Revitalizace Jiráskových sadů a pivovarského rybníka

Výstupy připomínkování studie revitalizace od Ing. Josefa Součka (2020) a podklady pro další postup

Veřejné setkání dne
2. 3. 2023

Vyhodnocení jednotlivých částí: Jiráskovy sady

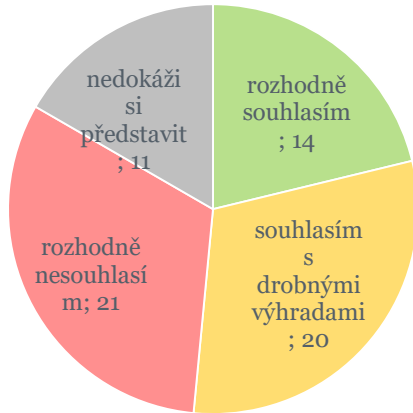
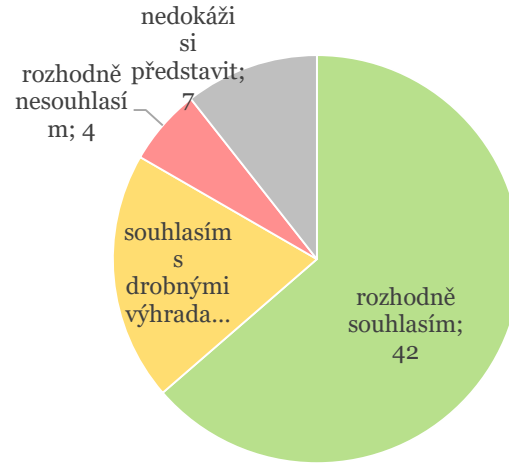
- Několikrát vysloven **nesouhlas s vymístěním hřiště** z parku
 - Současné dětské hřiště je blíž centru města
 - Obava, aby nové hřiště nebylo u frekventované silnice
- Obecně tu zaznívá **poptávka po dětském hřišti**, které je blízko centra a je lépe vybaveno
 - Je modernější a vybavenější (je zde WC)
 - Je zde více herních prvků (i pro starší děti)
- **Odclonění** by nemělo snižovat bezpečnost (silnice, která za keři není vidět) a mělo by umožňovat rodičům mít přehled o pohybu dětí
- Objevuje se polarizující téma **venčení psů**
 - Pejskaři chtějí mít kde venčit své miláčky
 - Na druhou stranu je tu obava, aby pobytové trávníky nebyly znečištěné od psů

Vyhodnocení jednotlivých částí: Koryto potoku Šembera

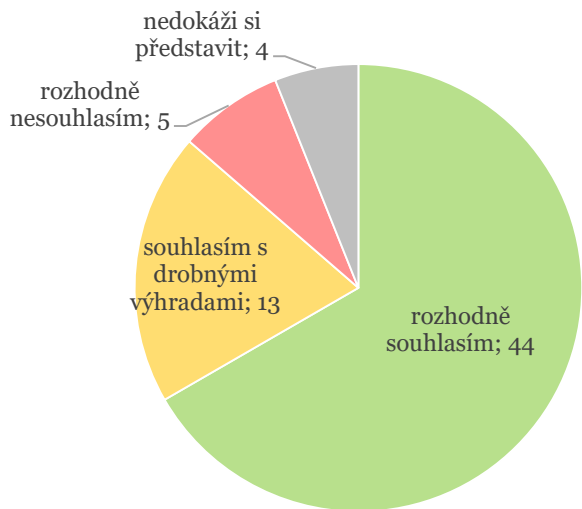
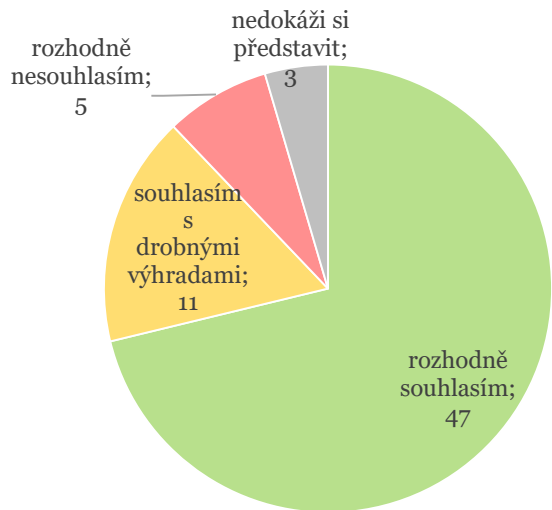
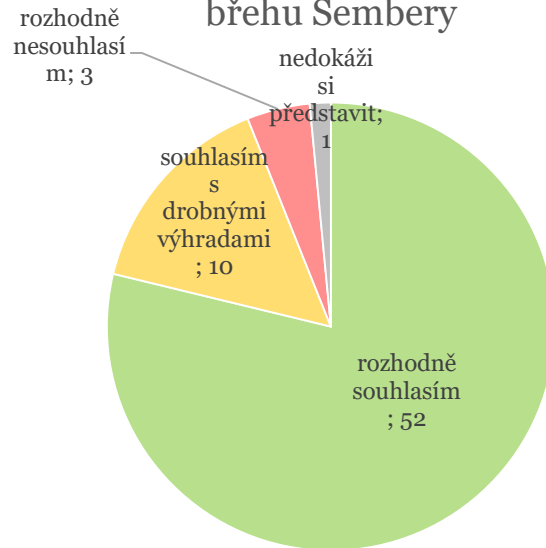
- Zvážit **úpravu napřímeného toku** koryta
- **Zachování ducha** současného stavidla (“je to snad už technická památka“)
- Návrh nahradit dřevěné prvky betonovými (**odolnější**, i vůči vandalům)
- Pochybnost, zda potok může někoho lákat „chodit po kamenech a smočit se zde“ – jak bude zajištěna **větší čistota vody**?
- Obava, aby stavidla nevadila při **povodních**

Okolí kostela: výhrady a komentáře

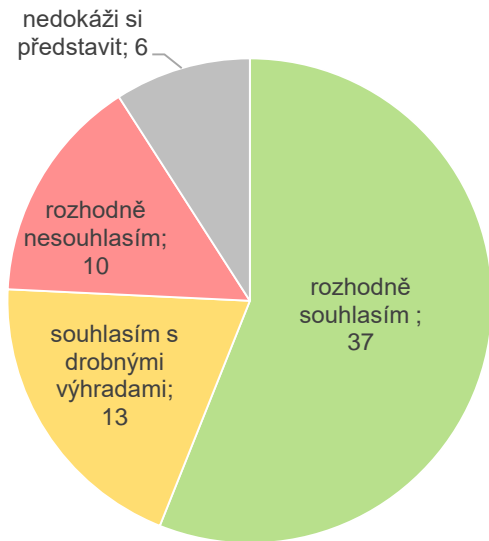
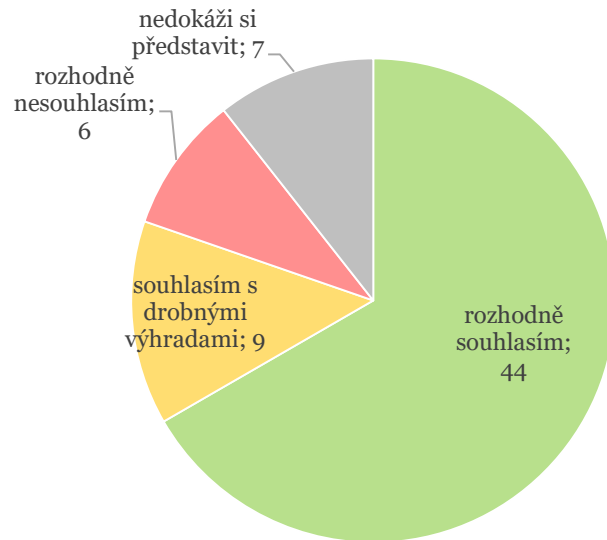
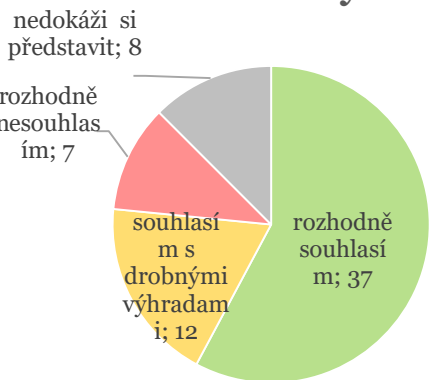
Komentáře se týkaly **odstranění keřů** jako zdůraznění budovy kostela:

- Kostel by neměl být součástí zábavního parku, aby bylo jasné, že se jedná o **ohrazený prostor**
- Živý plot zhruba definuje hranici pozemku kolem kostela; hranice by měla být **zřetelná, prostupná, průhledná, respektovaná**, neměl by to být klasický pevný plot
- Podpořit přátelskou **symbiózu dětí/dospělí** – aktivity parku a areálu v souladu
- současný stav není špatný

Vyznačení bývalého hřbitova je dobré (dodává kontext), ale chtělo by to alespoň malou zídku.

Vyhodnocení jednotlivých záměrů: Pivovarský rybník

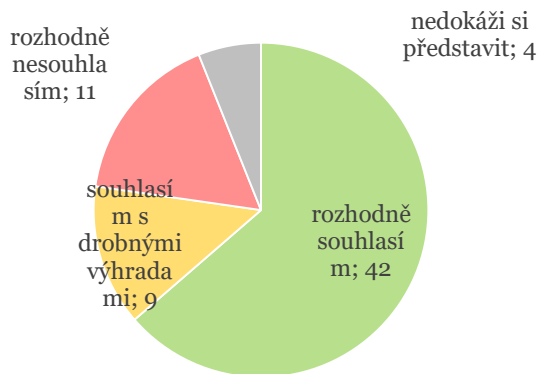
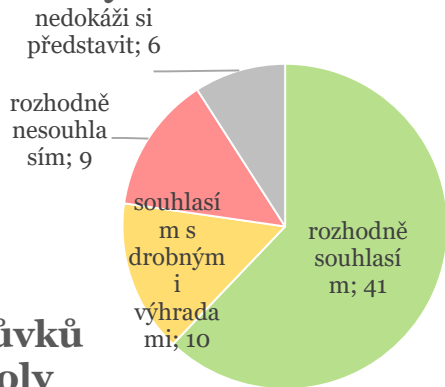
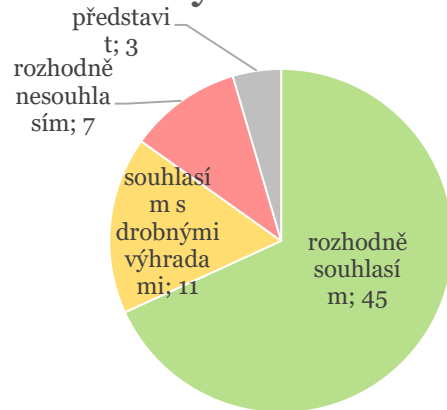
- Koupání bude lákat i ty, co nebydlí v bezprostřední blízkosti – bude třeba **parkoviště**?
- Obava, zda v budoucnu bude ke koupání **dost vody**
- Obava, zda ostrůvky a lávky nebudou bránit bruslení (navíc to stojí peníze).
- Alespoň jedno **větší molo** (aby zde šlo konat i např. **kulturní akce**).
- Návrh více připomenout původní funkci rybníka (zdroj ledu pro pivovar).
- Koupání se některým respondentům hodí spíš k vodní ploše někde za městem (a sem by dali spíše **vodotrysk**).

Vyhodnocení jednotlivých záměrů: Bývalá Hálova zahrada

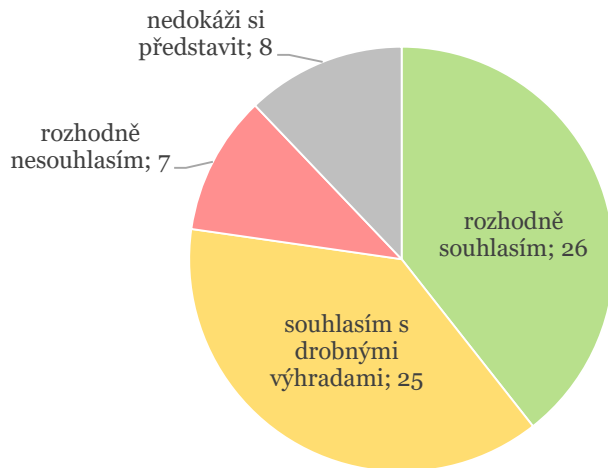
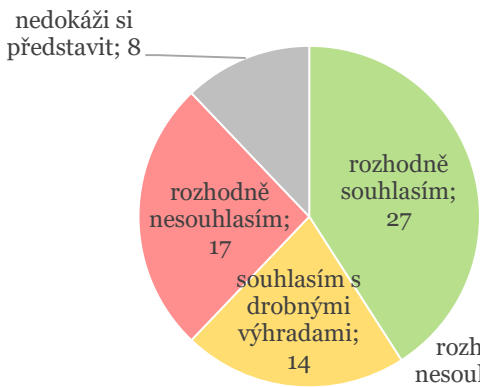
- Připomínky k Hálově zahradě jsou dvojího druhu:
 - **udělat zde hřiště** je v pořádku (a klidně ponechat hřiště i na původním místě), je třeba ale řešit blízkost frekventované silnice

- alternativou je **nechat zde volnou zelenou plochu** (pro děti, pro psy,...)
- Opět zde zaznívá poptávka po větší vybavenosti (WC, občerstvení)
- Obava, aby se zde nescházeli „problémové osoby“

Vyhodnocení jednotlivých záměrů: Cestní síť a mobiliář

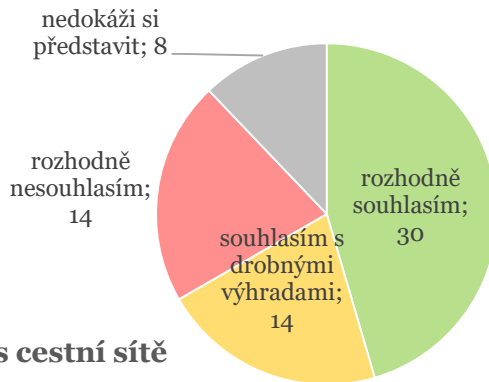
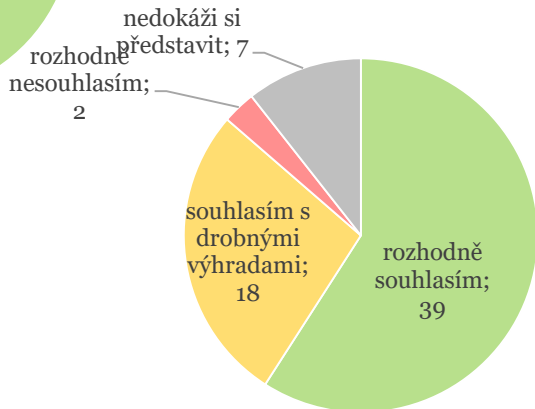
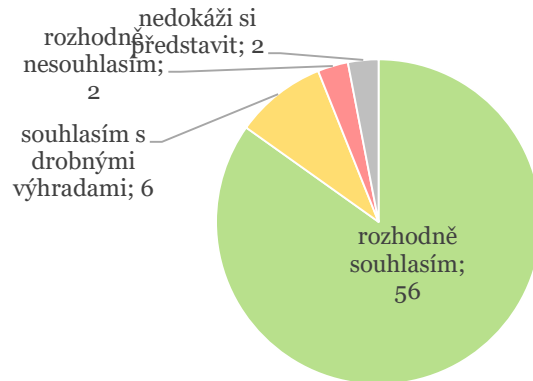
- Objevuje se výhrada vůči asfaltu/dláždění, které je drahé a nepohodlné pro kočárky, bruslaře a cyklisty (mlat vyhovuje, asfalt případně jen na páteřní cesty)
- Někdo sjednocení mobiliáře vítá, pro někoho plýtvání penězi
- Pokud investovat do mobiliáře, vybírat odolný (vůči vandalům), co se bude jednoduše udržovat
- Nestavět koše příliš blízko lavičkám (neestetické, odpadky navíc mohou páchnout)
